STELLUNGNAHME des STADTVEREINES BRAUNAU

MACHBARKEITSUNTERSUCHUNG PARKHAUS BRAUNAU am INN

Stadtverein Braunau am Inn

Anlage 1: Nord - Süd Schnitt, Altstadt - Krankenhauserweiterung

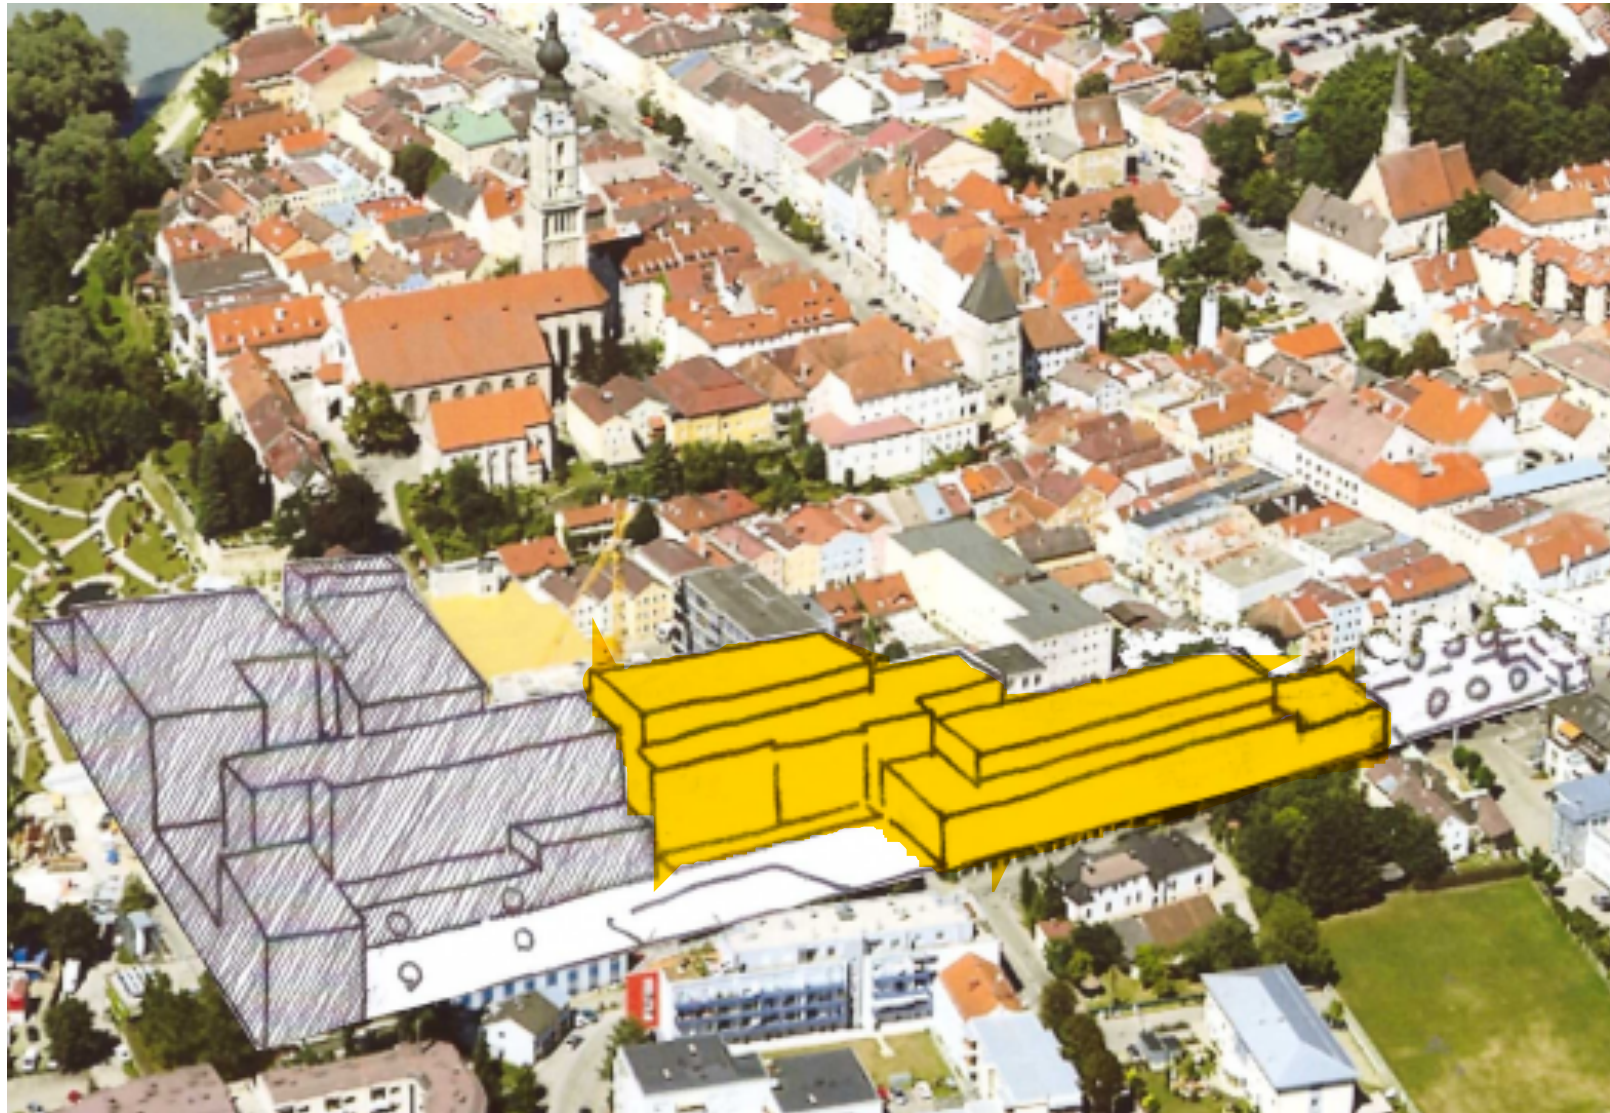
3.1 Städtebau: Eine schlüssige Definition und Darstellung der zukünftigen Höhenentwicklung der geplanten Objekte mit dem umgebenden, historischen Baubestand (Einfügung in das Stadtbild) fehlt. Die Höhen sind zwar textlich formuliert, in den Plandarstellungen fehlt völlig das für eine Bewertung notwendige „Silhouettenbild“ (Firstlinien, Bezugshöhe Stadtpfarrkirche etc.. Einen Eindruck davon gibt Anlage 1). Das den Beurteilungen zugrunde liegende Modell ist durch seine Materialität (weiß) und seine Maßstäblichkeit für eine Simulation nicht geeignet. Nur eine Höhensimulation mit z.B. einem Holzlattengerüst vor Ort, visualisiert die geplanten Baumassen (Körper) seriös und auch für Laien bzw. politische Entscheidungsträger verständlich und nachvollziehbar. Trotz Zusage im BM Gespräch vom 7. Okt. 2016, ist diese Simulation vor Ort nicht durchgeführt worden.
